株式会社ミラタップ

《シャワーブース700/900》仕様変更のお知らせ

シャワーブース（700/900）

仕様変更内容

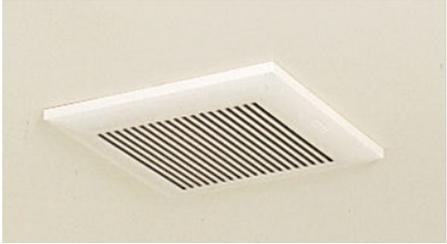
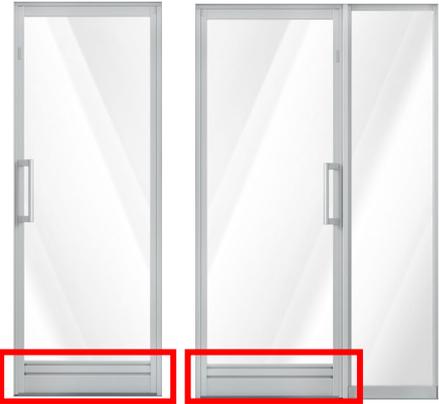
- ①換気扇（0712/0912サイズのみ）
- ②カラスタア・FIX窓
- ③ストレートLED照明

変更前	変更後
換気扇	 <p>角に丸みがある 厚み：20mm</p>	<p>0712/0912サイズのみ</p>  <p>角が四角い 厚み：11mm</p>
カラスドア・FIX窓	 <p>下ガラリ</p>	 <p>上ガラリ</p>
ストレートLED照明	 <p>消費電力：31W 電源線とアース線入付け</p>	 <p>消費電力：18W（照度ダウン） 電源線とアース線は現地手配</p>
